Wijzigingsbesluit

Dijkverbeteringsplan

Kudelstaartseweg

Kudelstaartseweg 232-238

B. Ontwerptekening kleikist

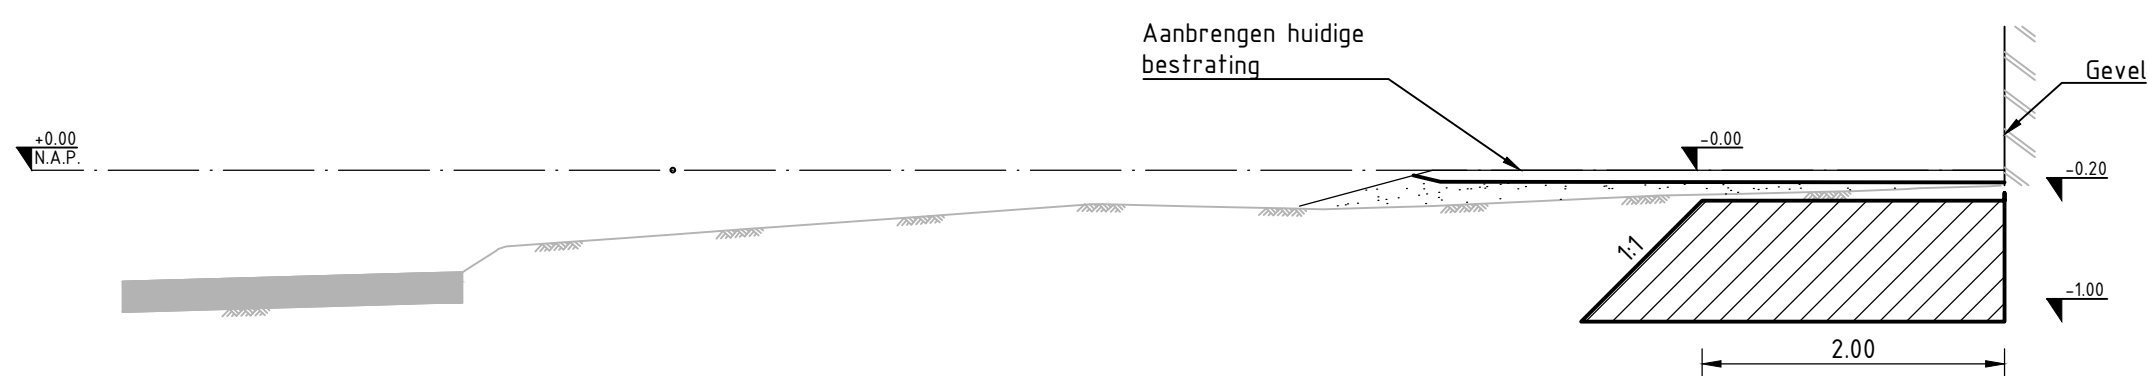
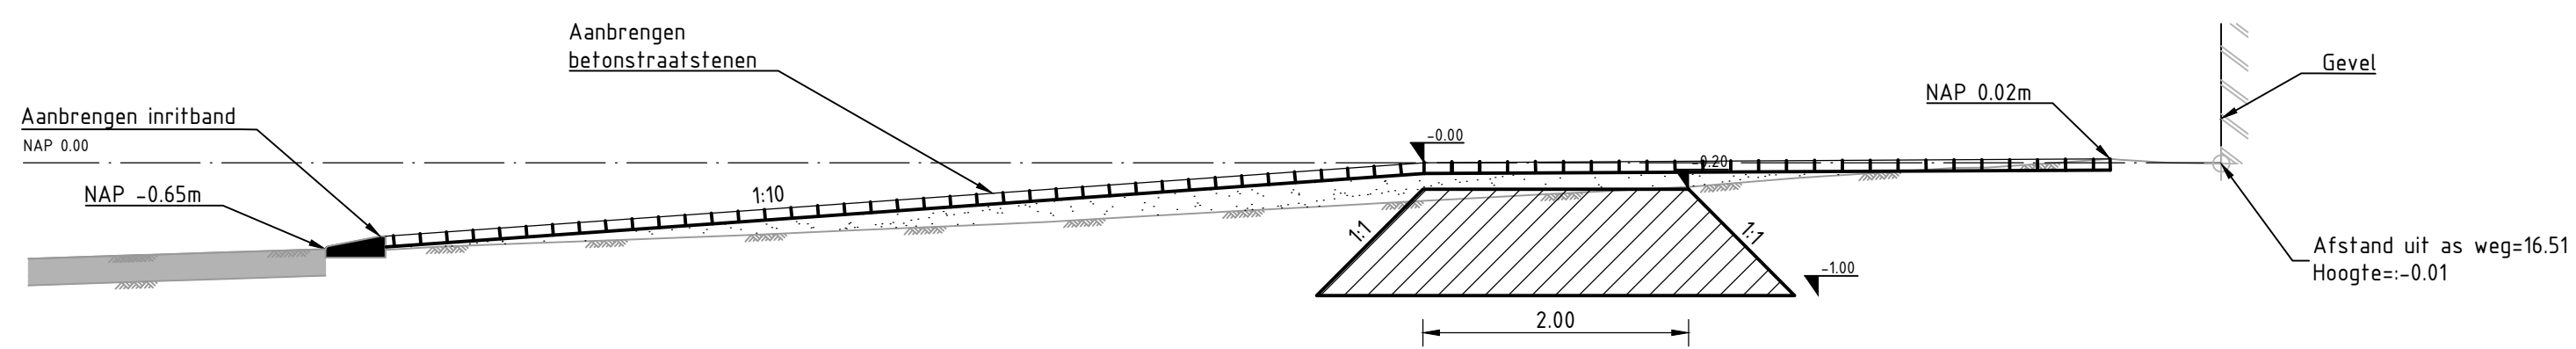
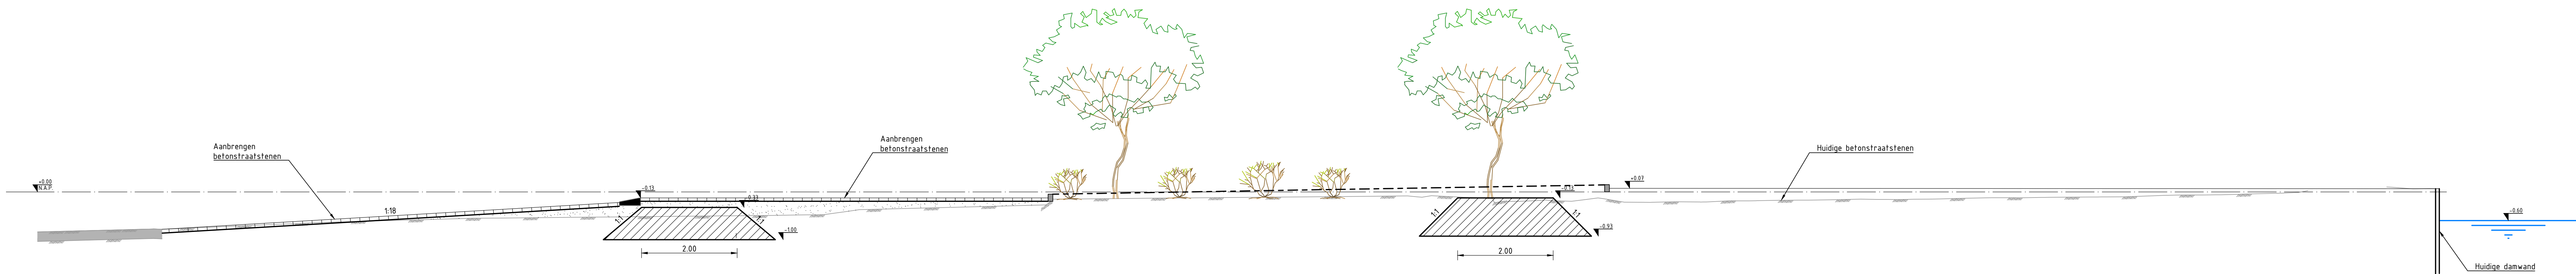
Door het handhaven op de bestaande vergunning betekent dit voor de bewoners van KSW 232-238 dat er geen damwand door de voortuin komt. De kleidijk zal op de gestelde hoogte uit de vergunning worden gebracht, zie bijlage B voor ontwerp-tekening.

C. Oude legger

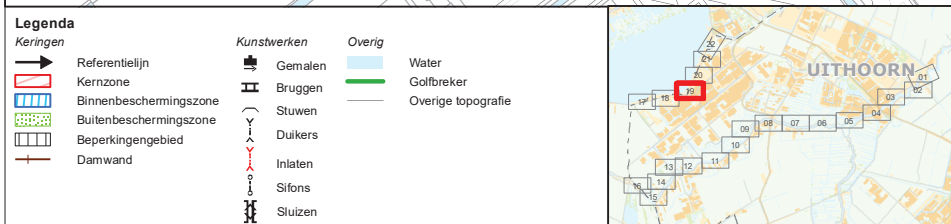
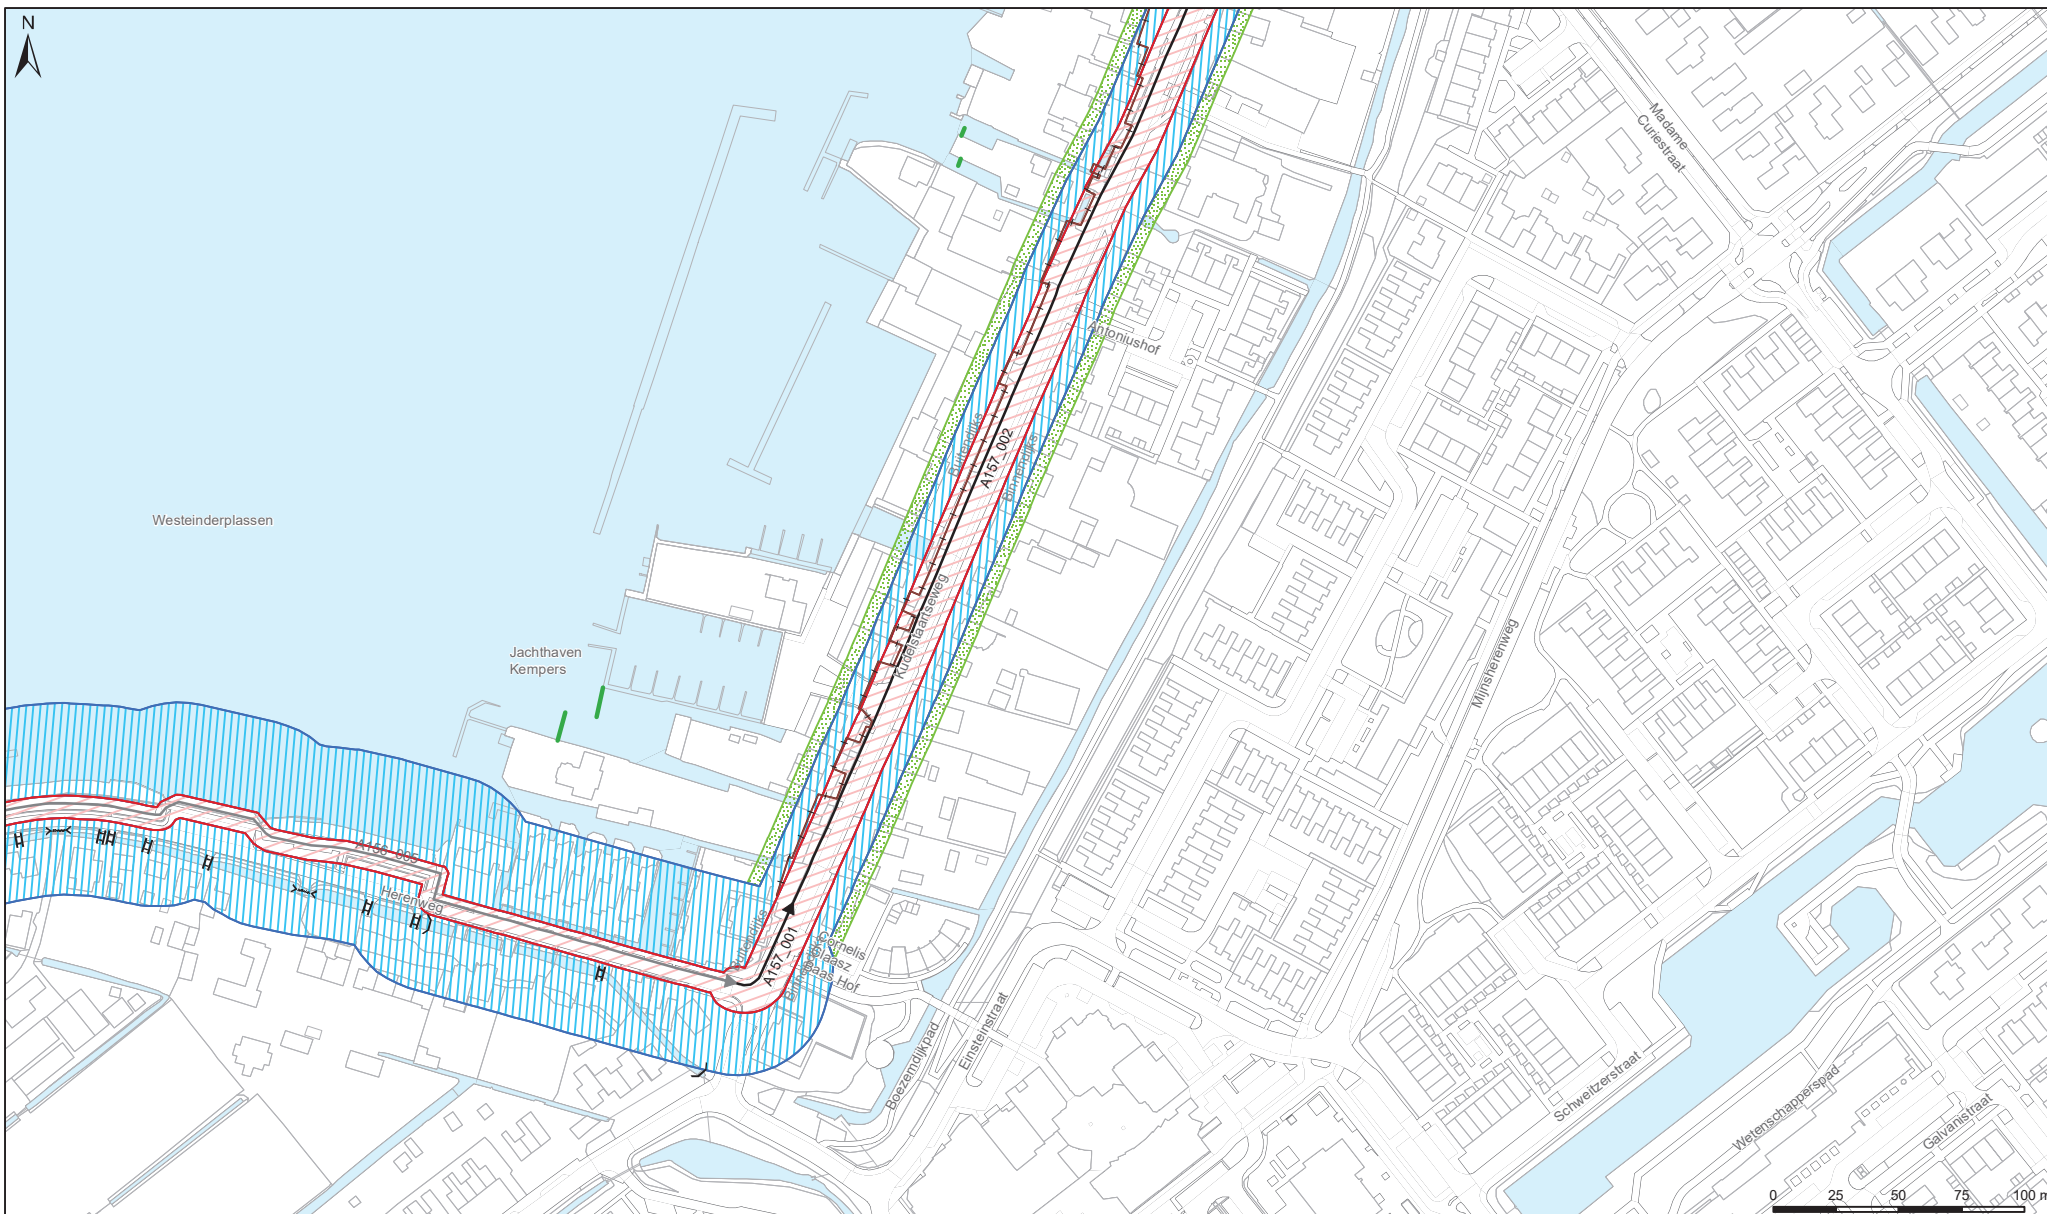
Het eerdere dijkverbeteringsplan heeft aanleiding gegeven om de legger te wijzigen. Daarom is tegelijk met de vaststelling van dat plan het besluit genomen om de legger aan te passen (bijlage C). Dat besluit (6 juli 2021) dient nu gedeeltelijk te worden ingetrokken.

D. Nieuwe legger

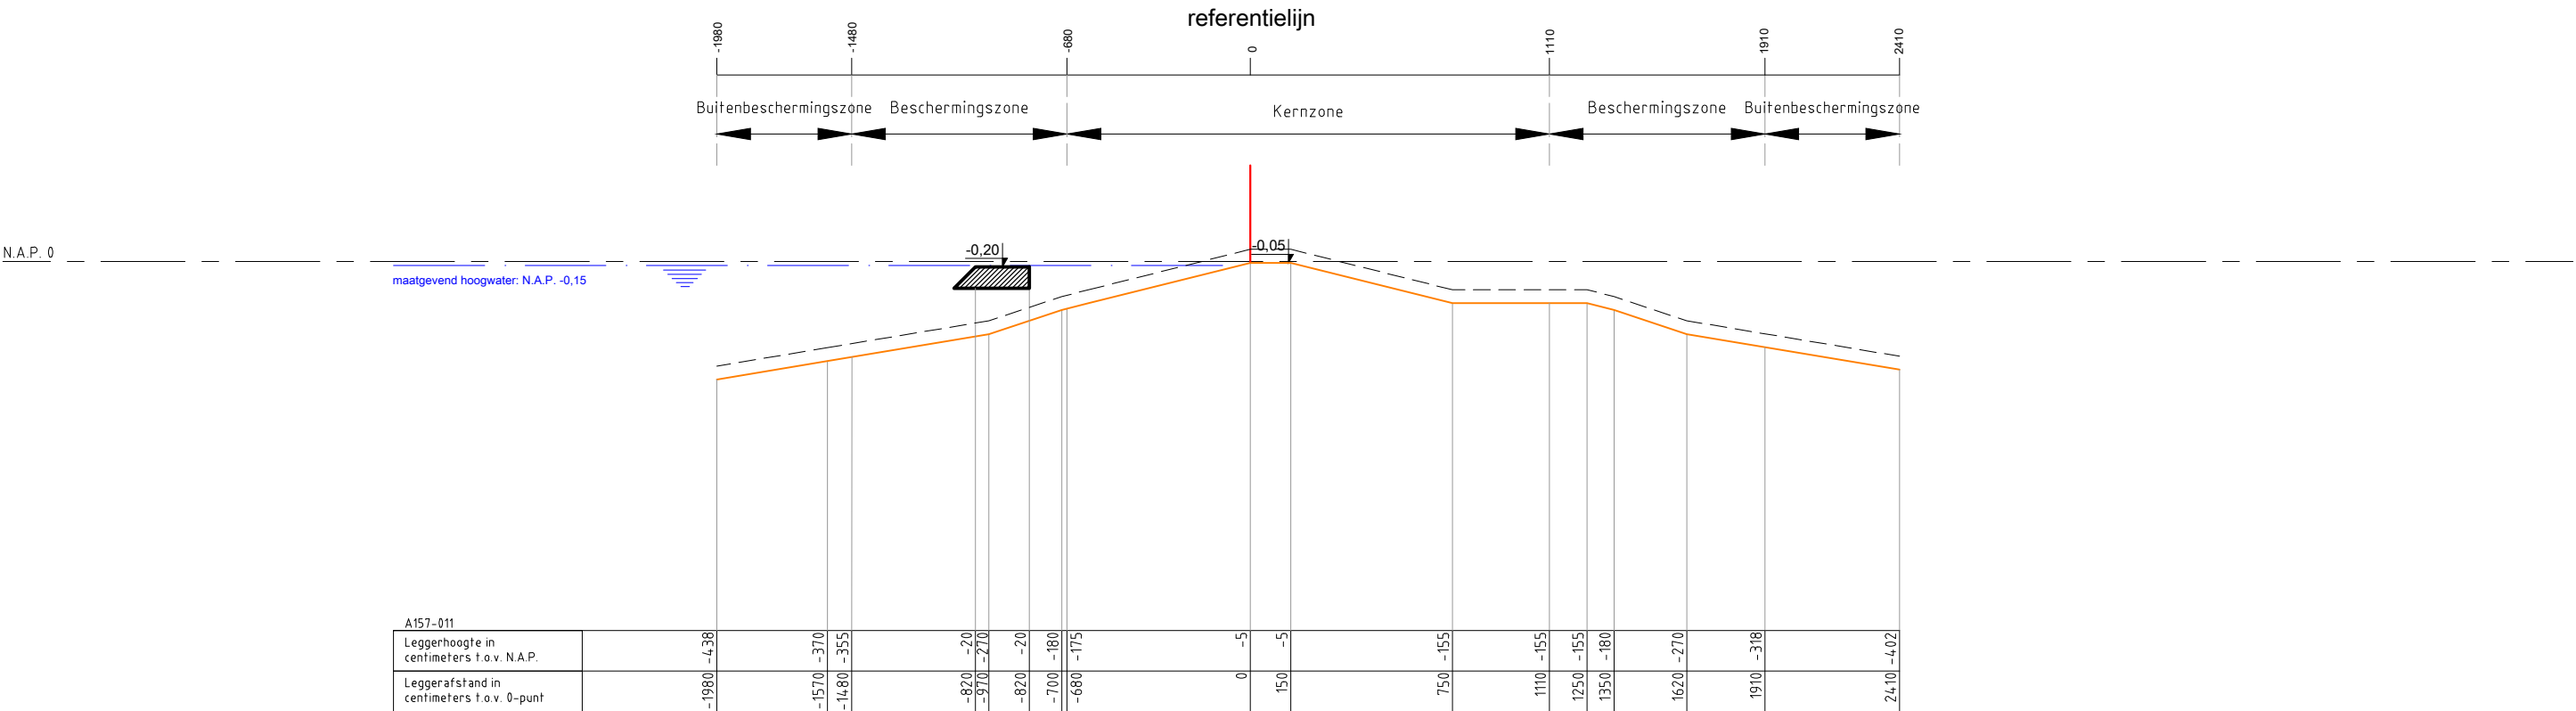
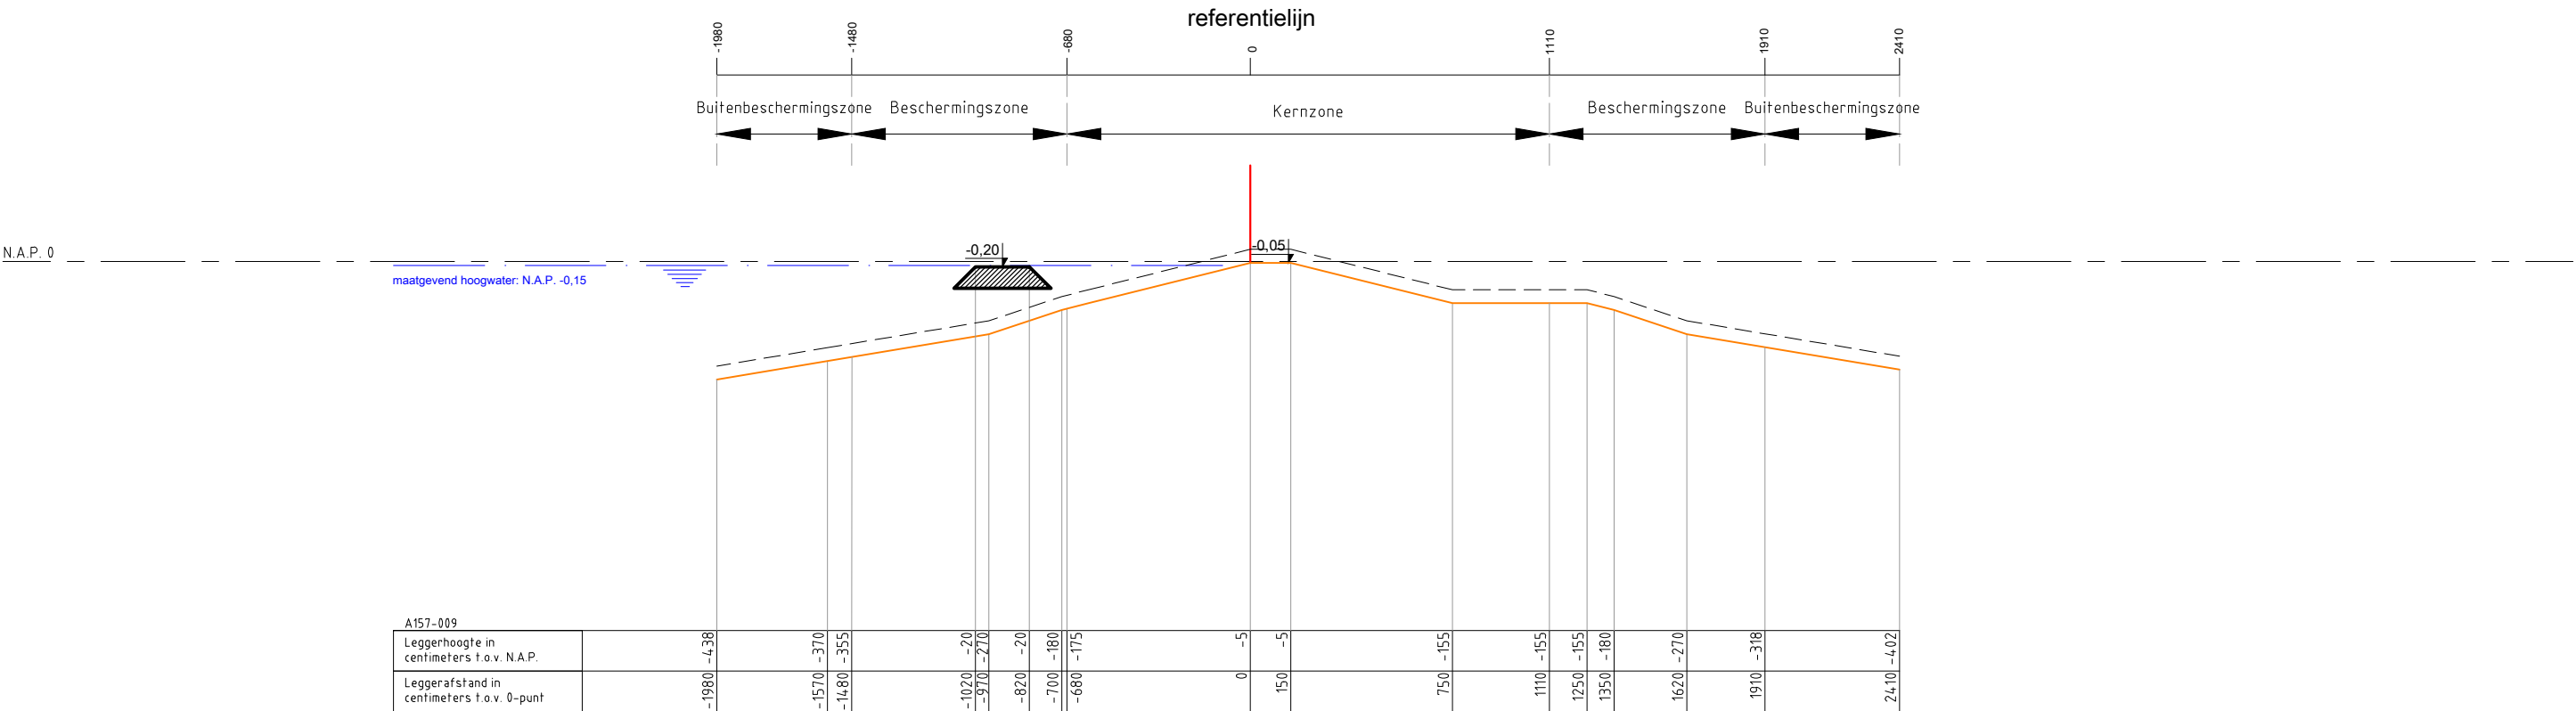
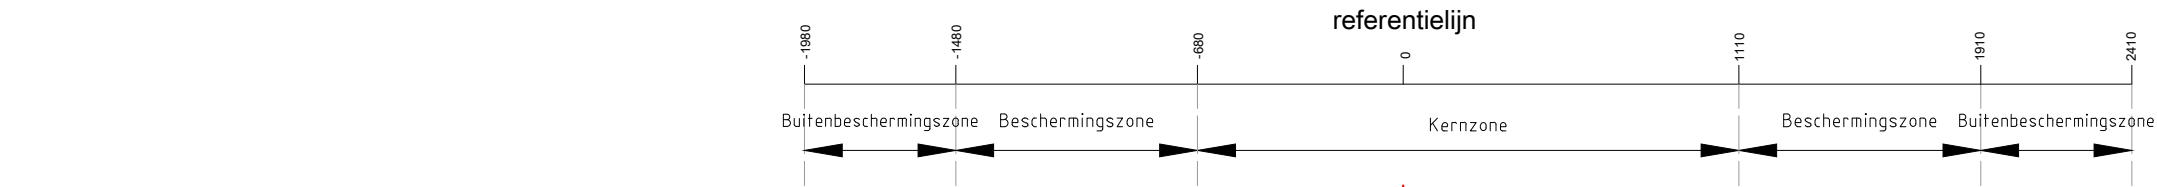
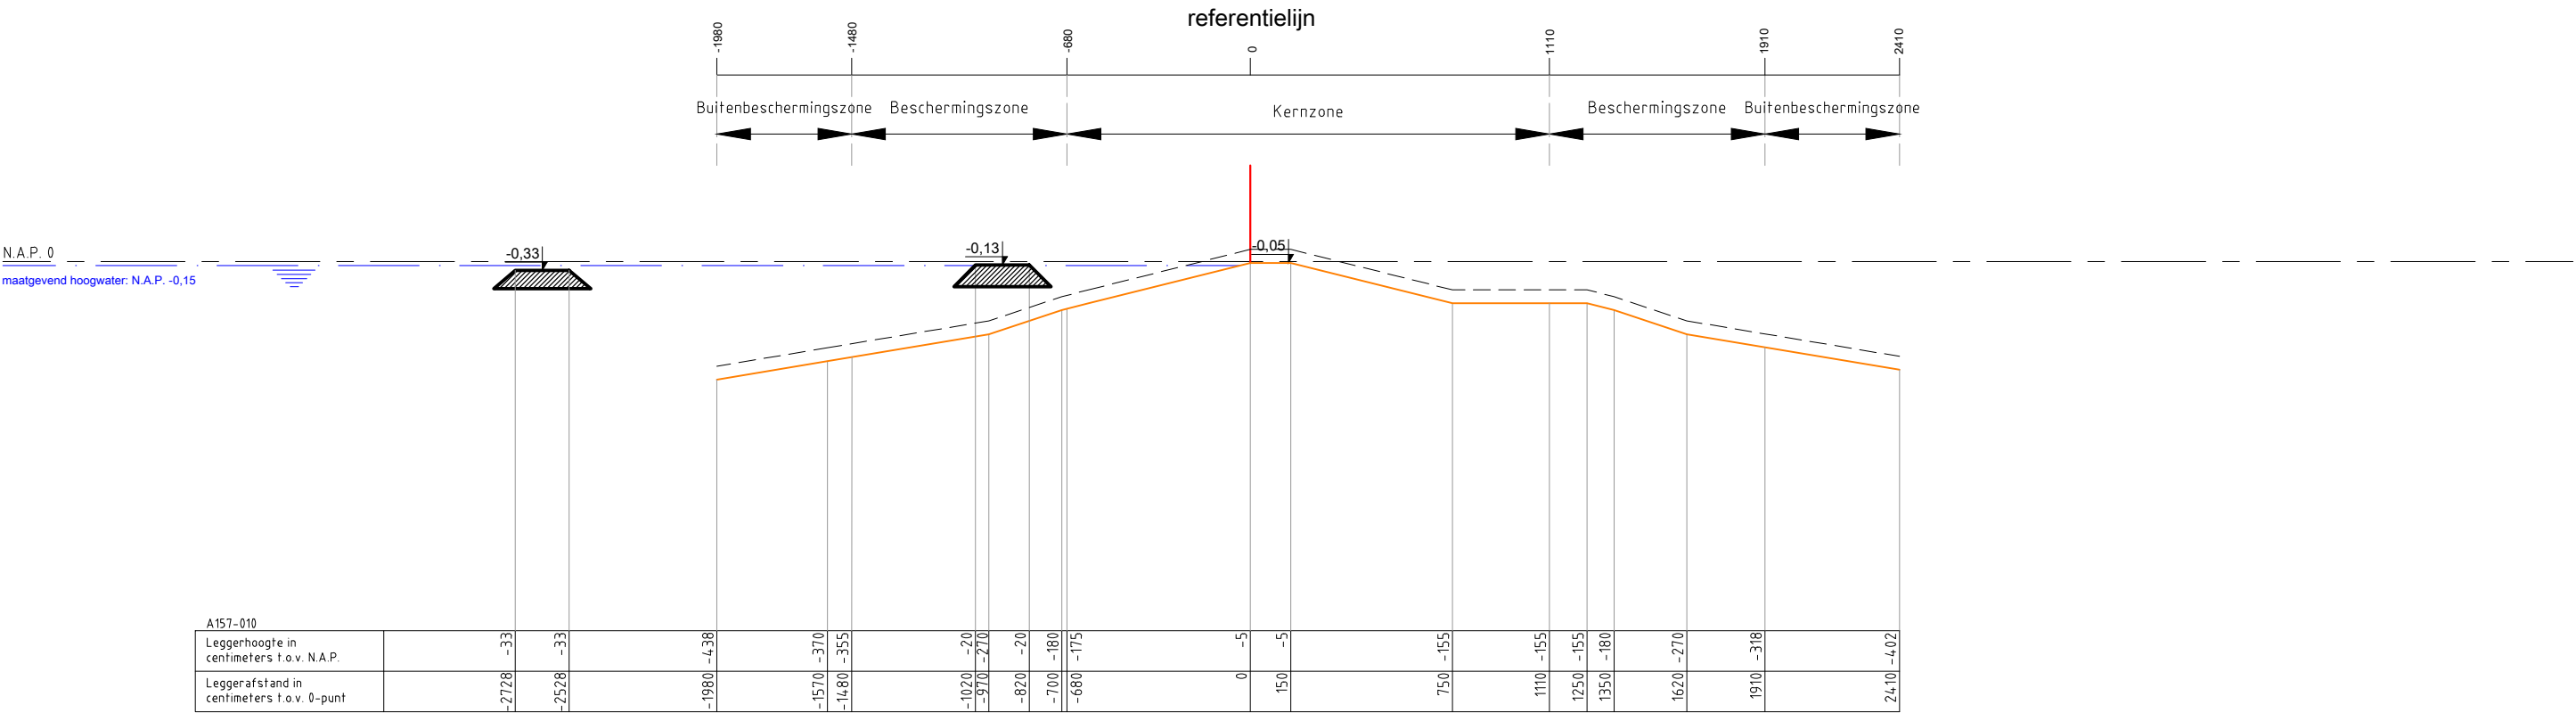
Tegelijk met het wijzigingsbesluit wordt het bestuur nu gevraagd een leggerwijziging vast te stellen. Hiermee wordt de toekomstige situatie, de kleikist als hoogtemaatregel ter plaatse van KSW 232-238, opgenomen in de legger van het waterschap, conform de eerder verleende vergunning, zie bijlage D.

- Bij de definitieve leggerwijzigingstekeningen is in de leggerprofielen het profiel van vrije ruimte toegevoegd (stippellijntje); deze ontbrak per abuis bij de ontwerp-leggerwijzigingstekeningen. Ook is een tabel(weergave) toegevoegd ter verduidelijking van de gegevens in de leggetekeningen.
